# PROPUESTAS DE MEJORAS AL DISEÑO DE DETALLE DE LA PLMQ

## 19. ESTACIÓN 11 – LA PRADERA

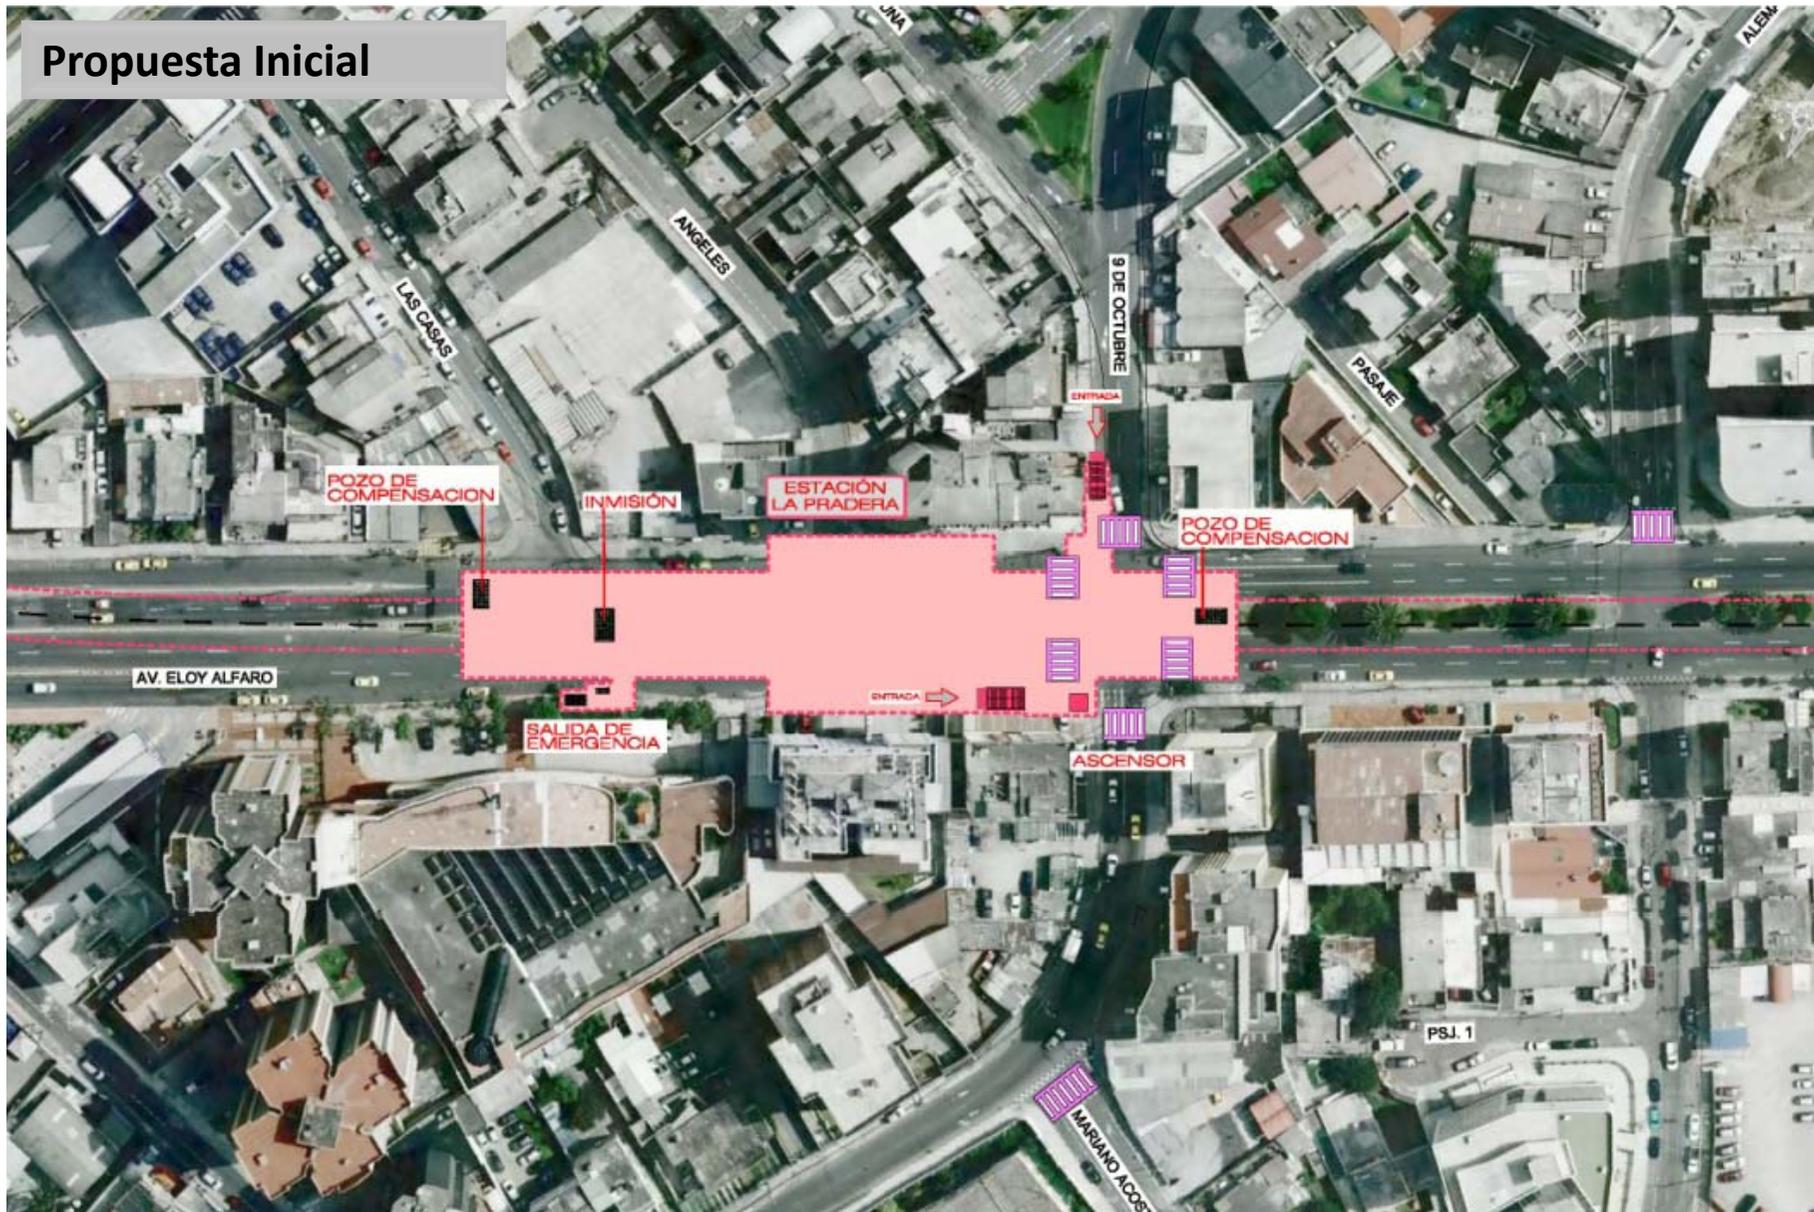
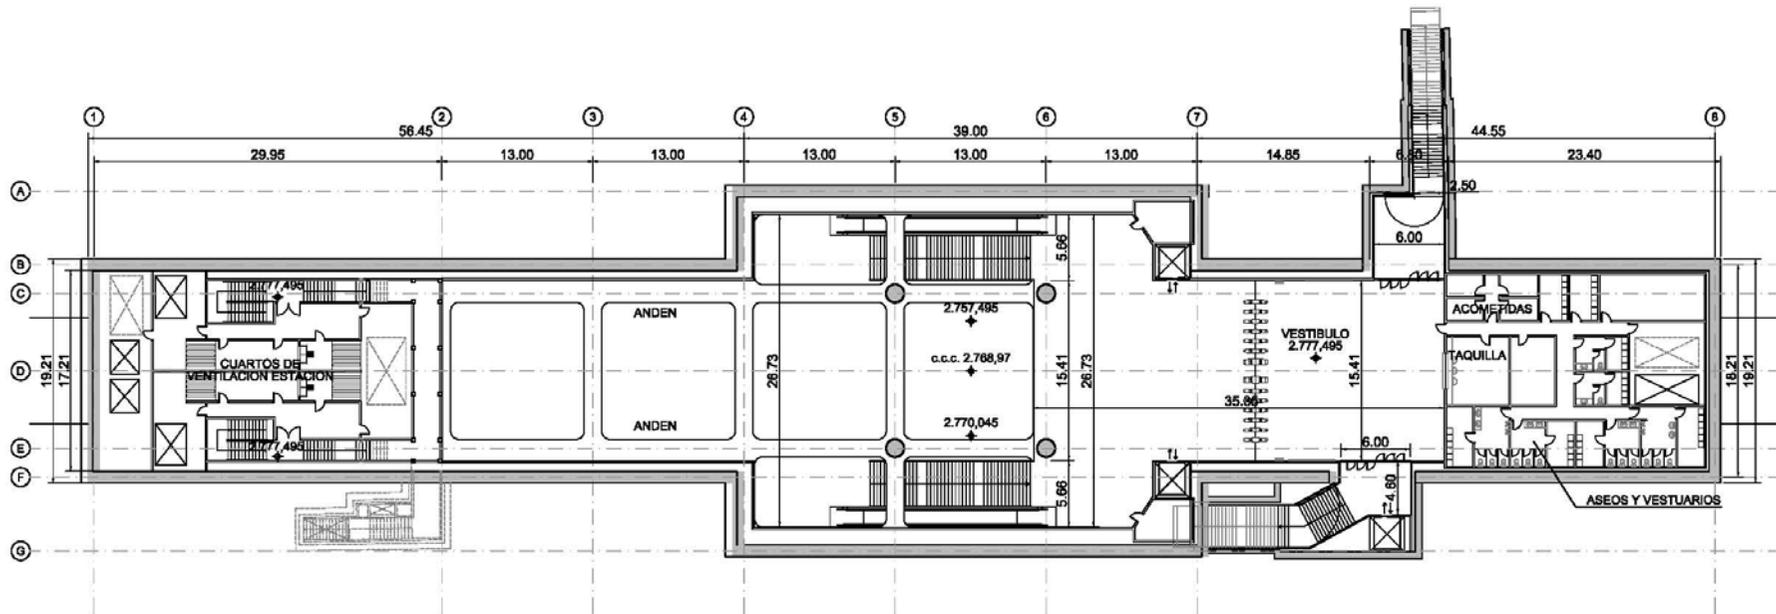
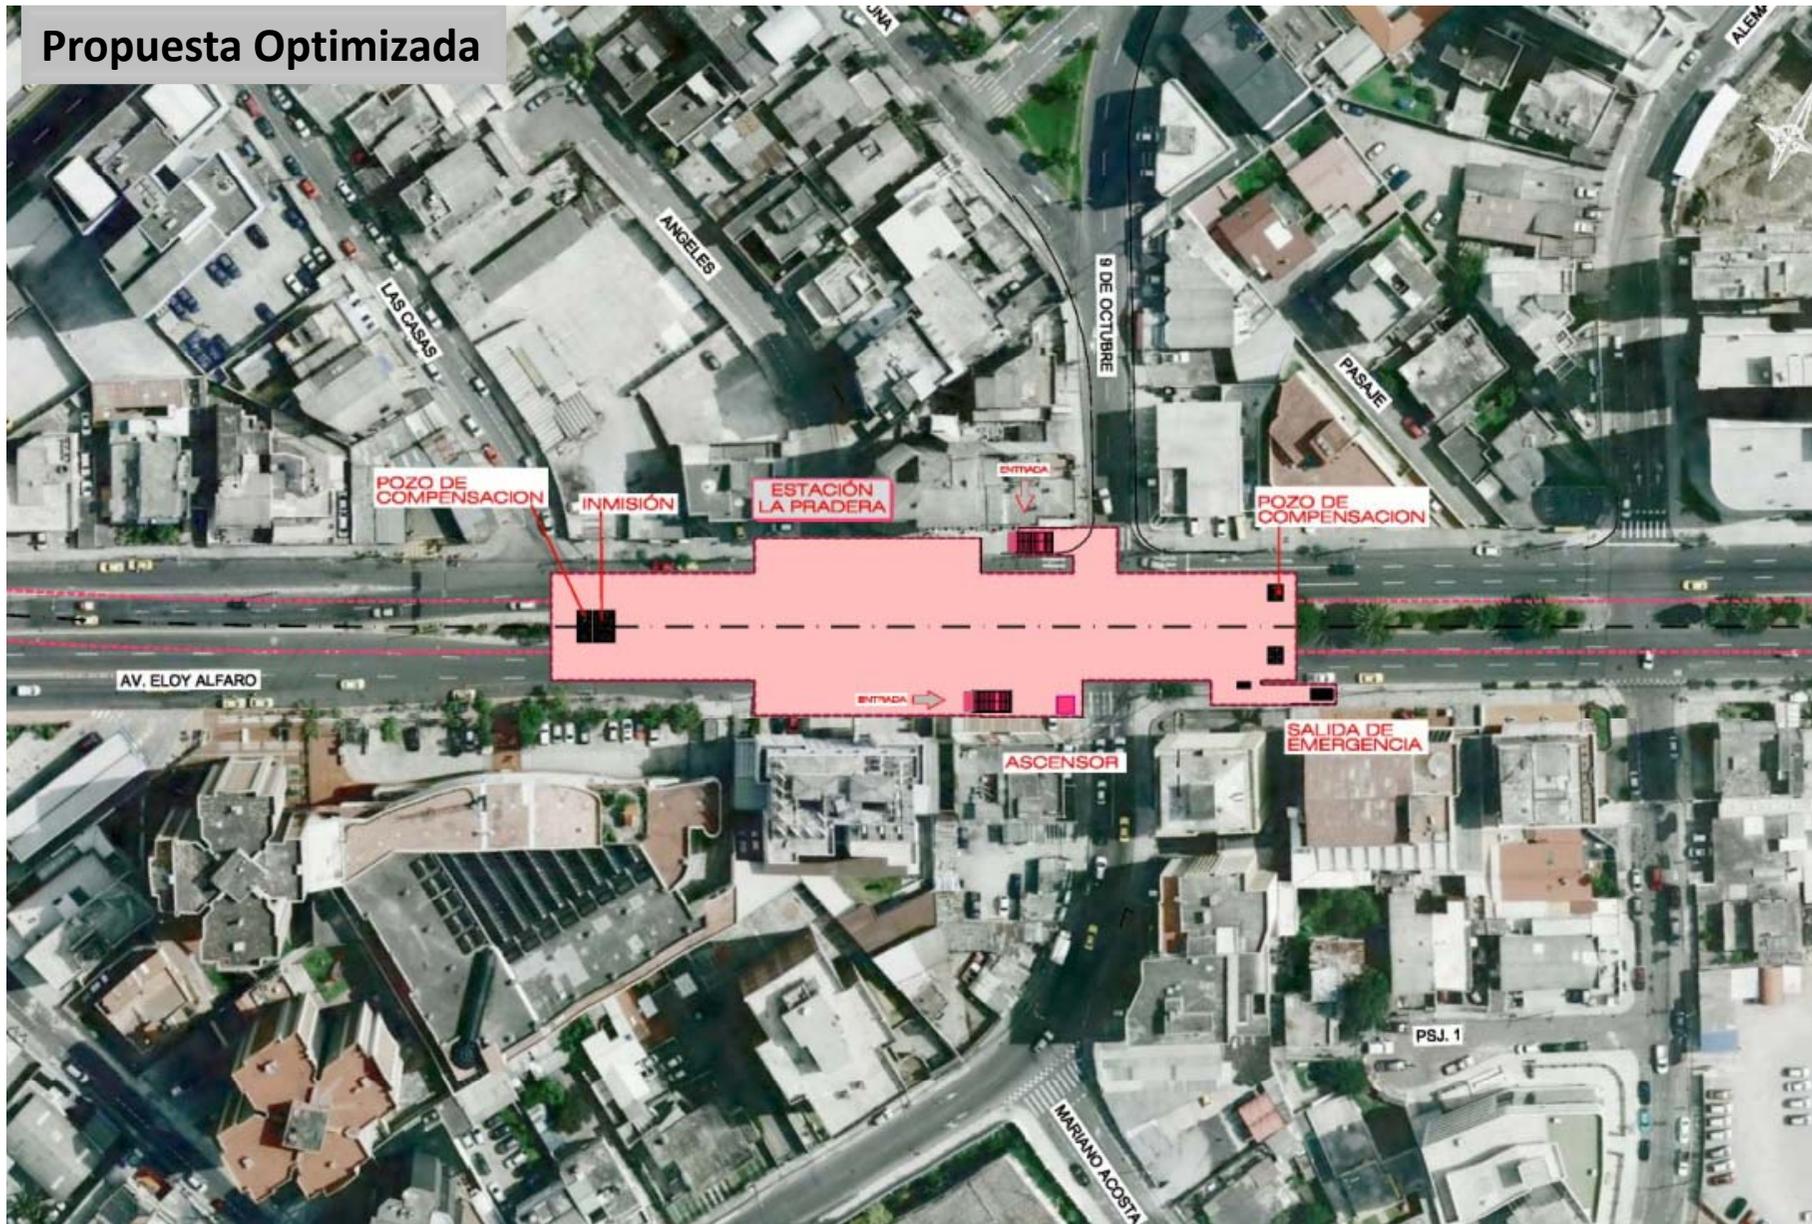
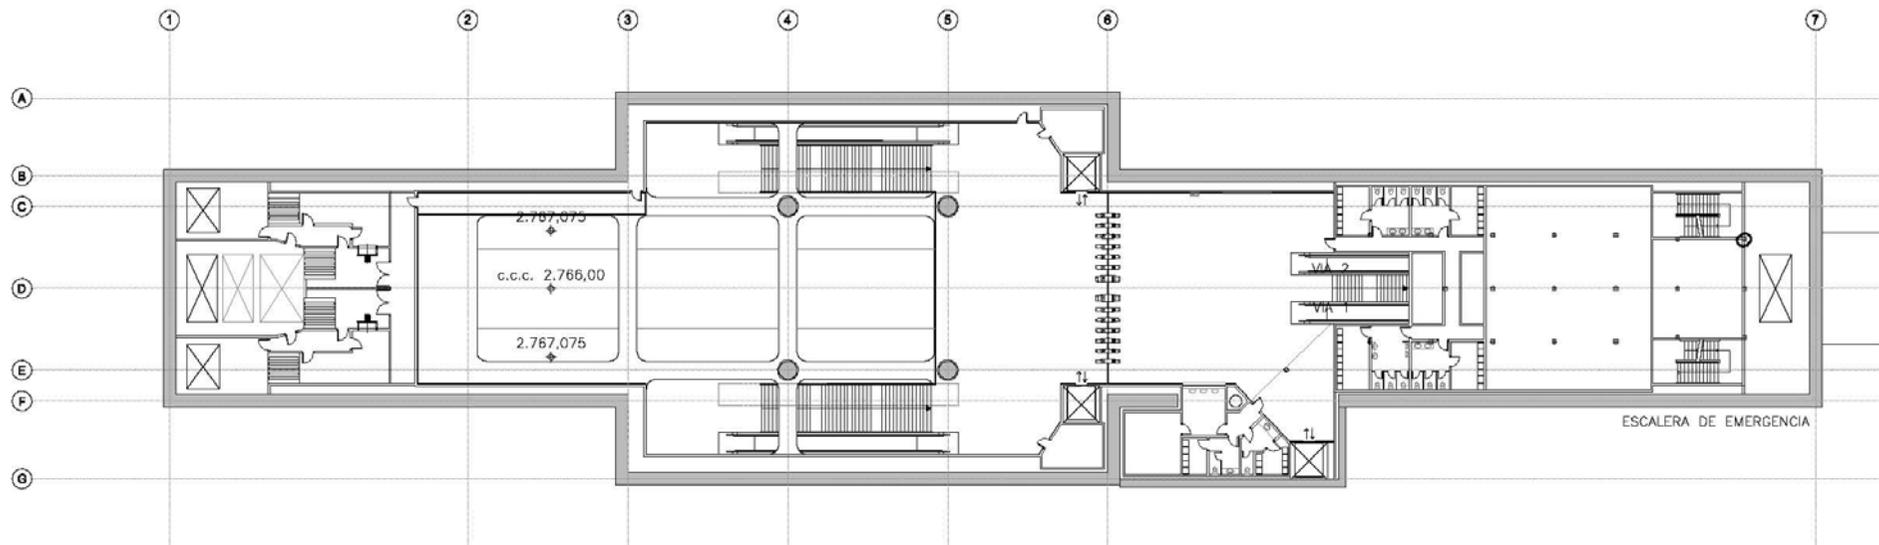
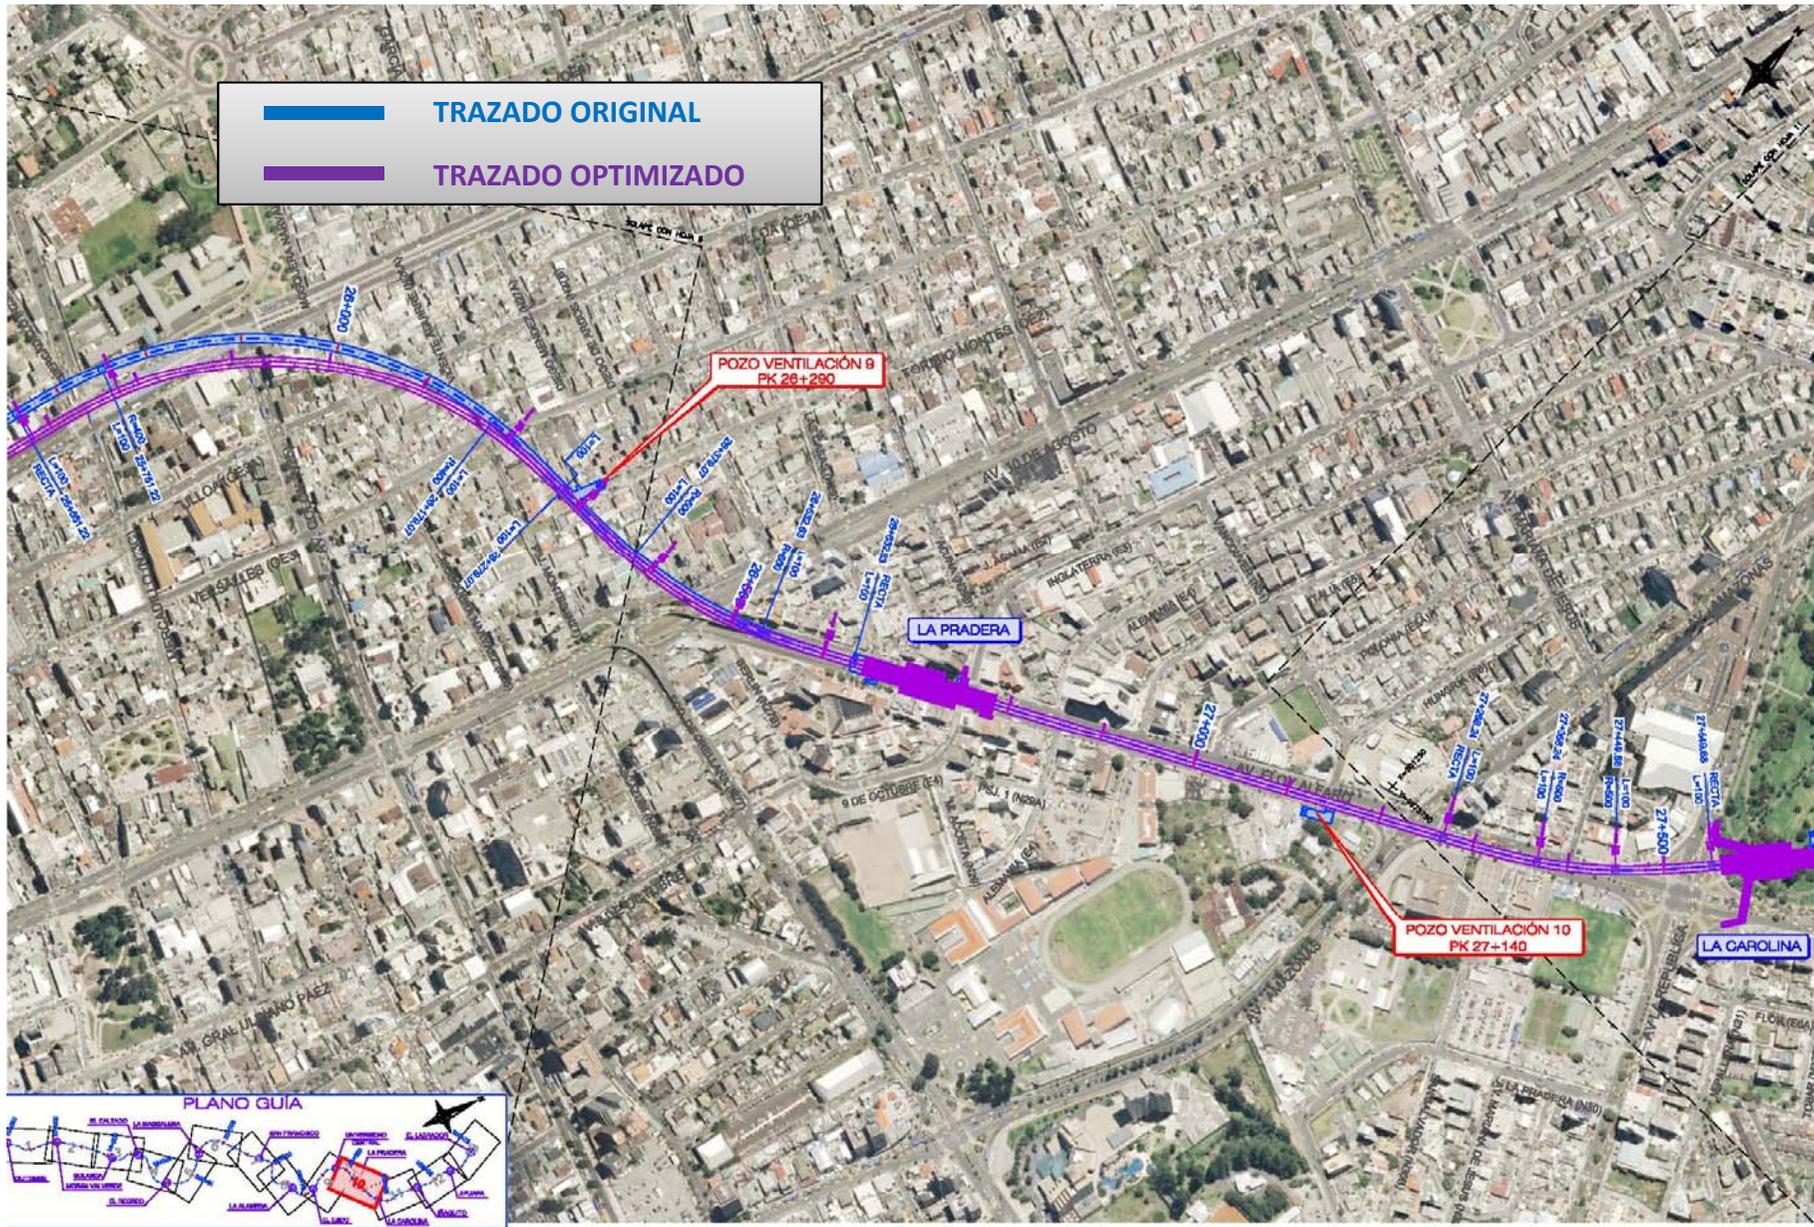
- 1) La estación se desplaza ligeramente al Este, lo que obliga a variar el contorno de la estación para mantener los accesos
- 2) El diseño geométrico es prácticamente idéntico
- 3) La estación se profundiza casi 3 m

- ✓ El nuevo perfil permitirá profundizar el túnel que va hacia La Carolina, aumentando la seguridad durante la excavación y minimizar las afecciones al colector Eloy Alfaro, que discurre paralelo al trazado del túnel por la av. Eloy Alfaro

## 20. TRAMO TÚNEL entre LA PRADERA y LA CAROLINA

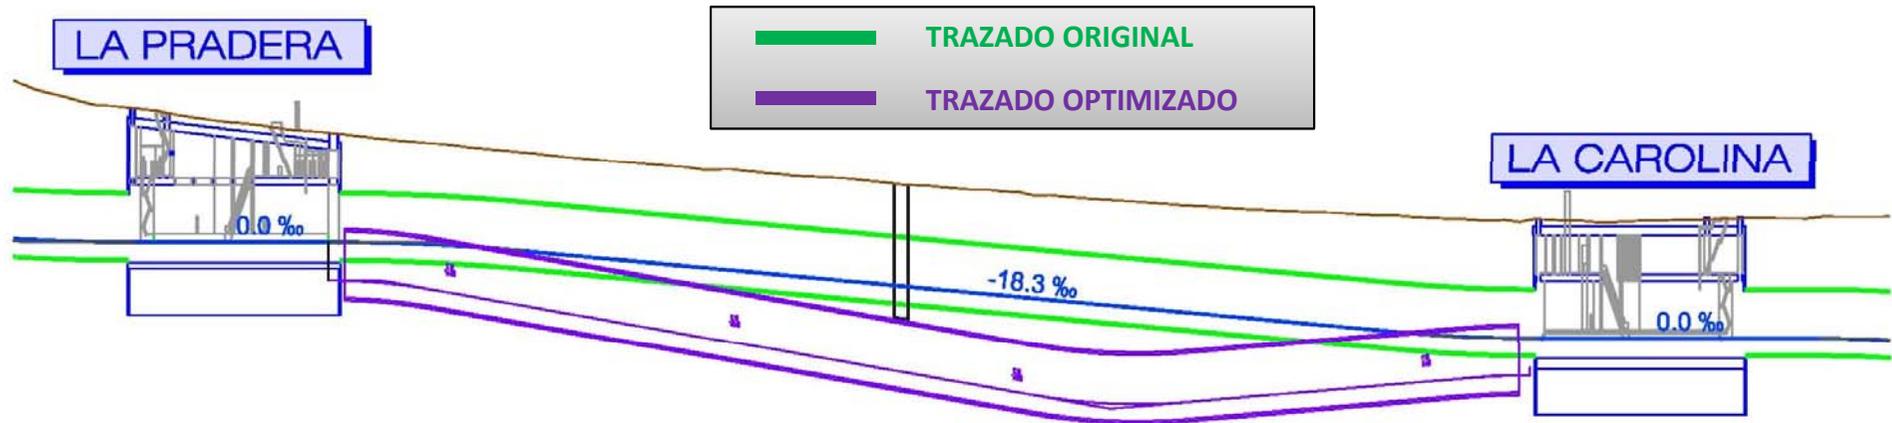
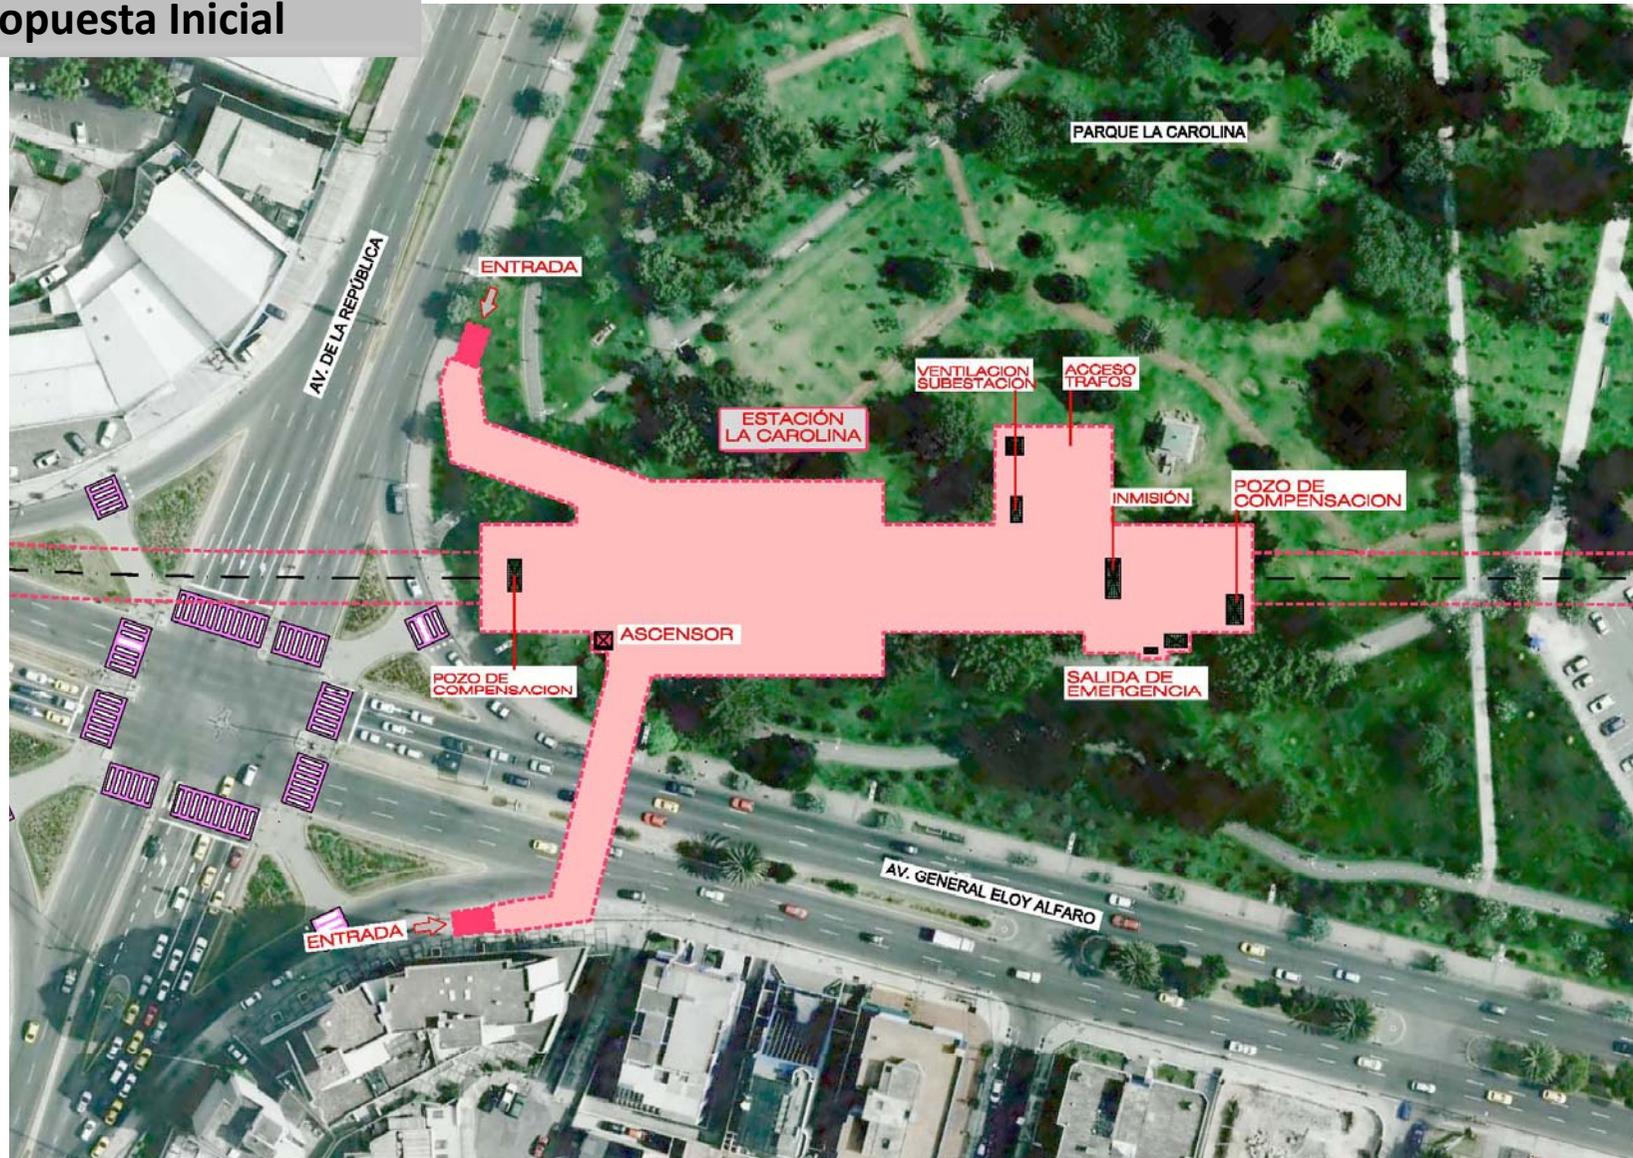
- 1) Profundización del trazado en perfil para aumentar el espesor de terreno por encima del túnel y separarse del colector Eloy Alfaro

- ✓ El nuevo trazado en perfil permitirá profundizarse, aumentando la seguridad durante la excavación y minimizar las afecciones al colector Eloy Alfaro, que discurre paralelo al trazado del túnel por la av. Eloy Alfaro
